Nota van beantwoording inspraak- en overleg reacties

Voorontwerpbestemmingsplan 'Het Veerse Dok' te Raamsdonksveer

Datum: 24 november 2023

(Bron: nationaalgeoregister.nl)

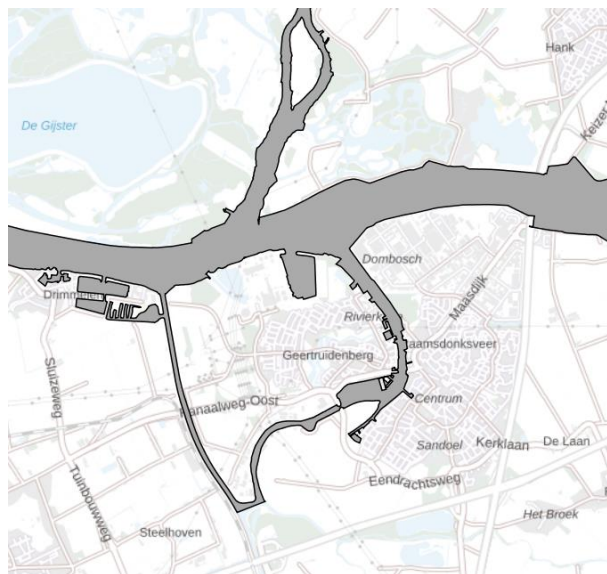
a.	Graag vragen we u • De beschermingszone, een risicoanalyse en de bijbehorende maatregelen ter bescherming van het innamepunt op te nemen in het dossier, op zodanige wijze dat onacceptabele risico's worden weggenomen; • Te beschrijven welke maatregelen zullen worden genomen t.b.v. de bescherming van de drinkwaterinname tijdens de bouwfase en woonfase; en • Een reflectie op te nemen in het dossier over hoe het plan zich verhoudt tot de Kamerbrief Bodem en Water Sturend d.d. 25-11-2022.

- a. De locatie van het Veerse Dok ligt in de 'zes uur zones' van Rijkswaterstaat (zie onderstaand figuur). De beschermingszones zijn gebaseerd op een 6-uur contour, rekening houdend met stroming en wind en tevens dat binnen deze contour extra preventieve en curatieve maatregelen nodig kunnen zijn vanwege calamiteiten.

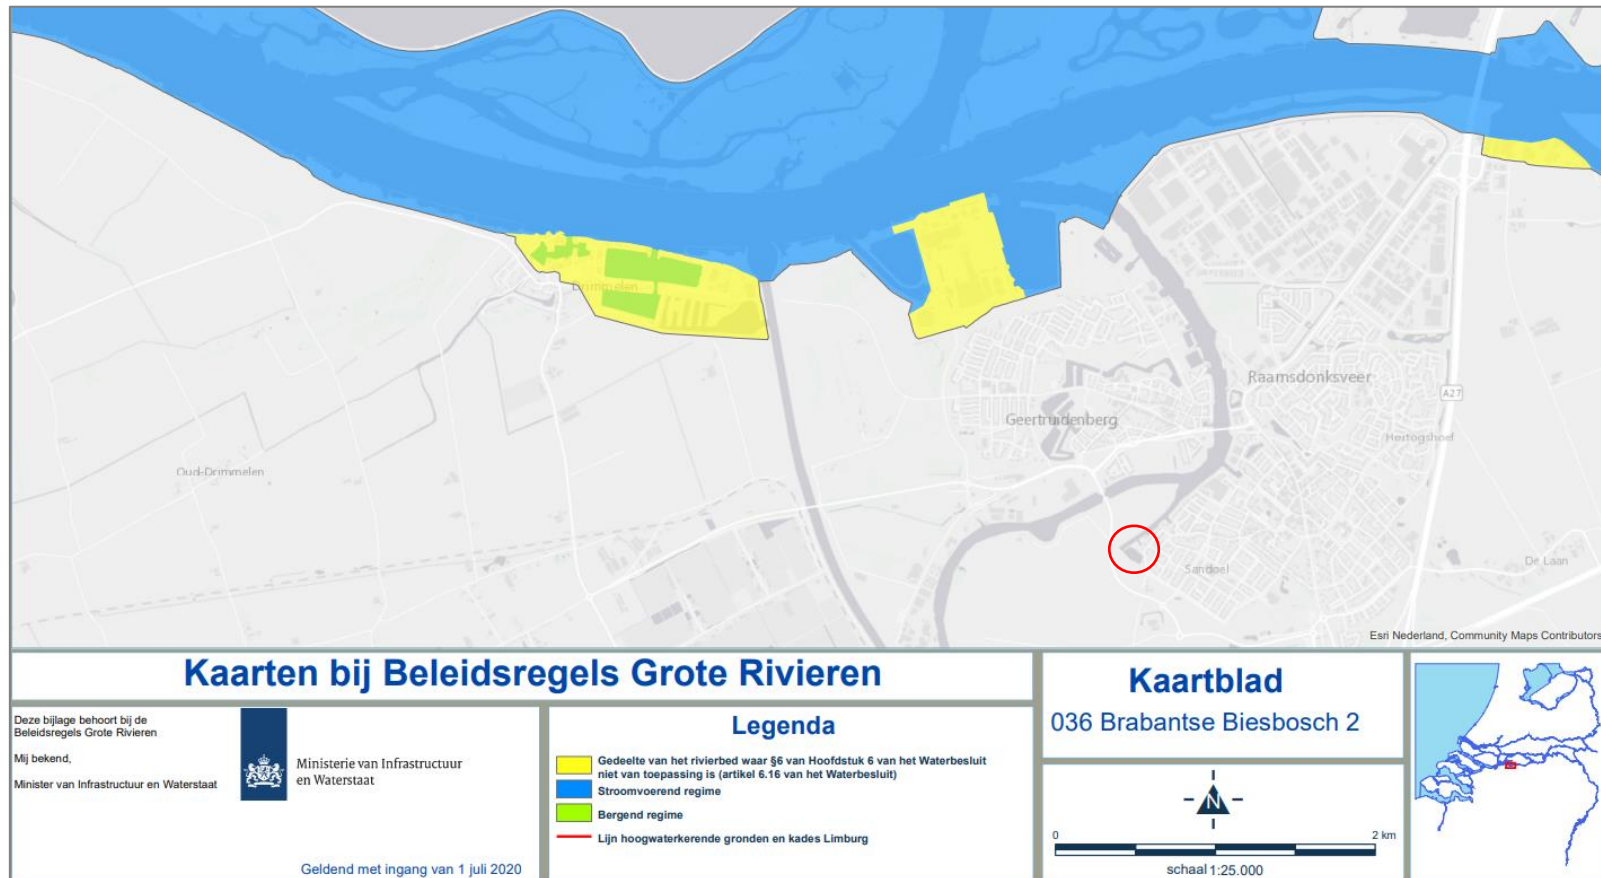
b.	<i>Kabinetsbrief “Water en Bodem sturend”</i> In een brief van het ministerie van I&W van 25 november aan de tweede kamer (Water en bodem sturend) wordt door de minister onder andere aangegeven dat buitendijks bouwen en bouwen bij primaire waterkeringen ongewenst is. We verwijzen specifiek naar de punten 10, 11 en 22 uit de brief. Op dit moment is de exacte doorwerking van deze brief nog niet bekend. We verzoeken u echter, deze brief mee te nemen in de afweging tot besluitvorming over het planvoornemen.

- Er wordt in keuze 10 gesproken over de uiterwaarden die vallen onder de Beleidslijn grote rivieren. De locatie van het Veerse Dok valt hier niet onder (zie kaart hieronder).

- Voor keuze 11 (zie ook beantwoording op inspraakreactie d): een toekomstige dijkversterking is meegenomen door de beschermingszones mee te nemen in het ontwerp. De inrichting van het gebied wijzigt, er wordt juist in beschermingszone A bebouwing gesloopt waardoor er meer ruimte ontstaat. Daarnaast wordt rekening gehouden met de fungerende legger van het waterschap en wordt er niet gebouwd op het waterstaatswerk en beschermingszone A. Voor deze kering is geen profiel van vrije ruimte gedefinieerd in de legger. Er kan daarom minder

Afbeelding: deze afbeelding geeft indicatief weer waar de huidige bebouwing staat welke gesloopt zal worden.

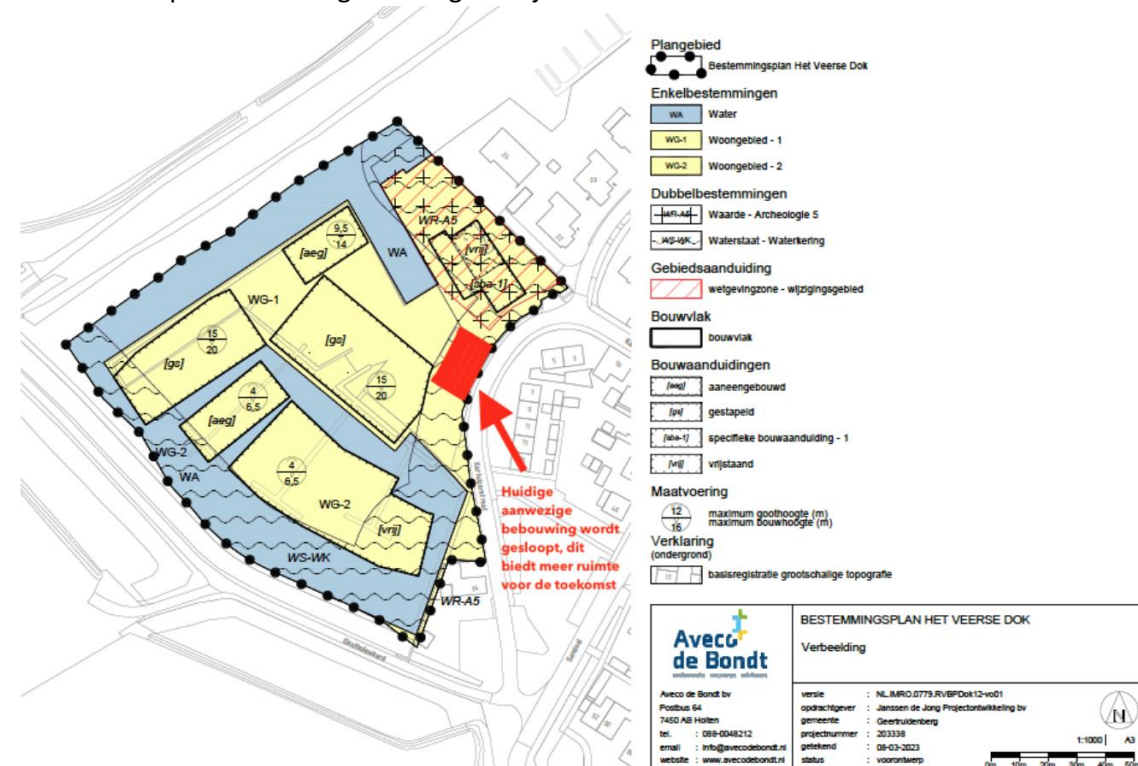
d.	<i>Bouwen bij de waterkering</i> Voor het bouwen binnen de zonering van een waterkering is een watervergunning op basis van de keur van het waterschap noodzakelijk. De bouw mogelijkheden zijn hier beperkt. Op basis van de huidige gegevens is niet duidelijk of voor de gewenste bebouwing een watervergunning

kan worden afgegeven. Voor een goede beoordeling zal in het kader van het proces tot het verkrijgen van een watervergunning onder andere moeten worden gekeken naar dwarsprofielen en de effecten van werkzaamheden op de waterkering. We raden u aan voornoemde zaken helder te maken in de bestemmingplanprocedure, zodat het de kans op het verlenen van een watervergunning zo groot mogelijk is. Het is niet alleen onduidelijk of de beoogde bebouwing zodanig kan worden aangelegd dat de huidige veiligheid op orde blijft. Ook toekomstige aanpassingen aan de primaire waterkering zullen mogelijk beperkt kunnen worden. De keuzemogelijkheden voor een eventuele versterking nemen hierbij af en daardoor kan deze ook duurder worden.

Wat betreft beperkingen voor toekomstige aanpassingen aan de primaire waterkering: het profiel van vrije ruimte worden door waterschappen gebruikt om een gebied aan te geven 'dat nodig is om toekomstige verbeteringen aan de waterkering te kunnen realiseren'. Dit profiel is voor deze locatie binnen waterschap Brabantse Delta nog niet in de legger gedefinieerd. Daarmee kan hier in eerste instantie ook geen rekening mee gehouden worden. Wel wordt er verruiming voor de kering gerealiseerd door een gebouw dat nu op het waterstaatswerk staat, te slopen, waarmee de primaire kering ook toegankelijker wordt.
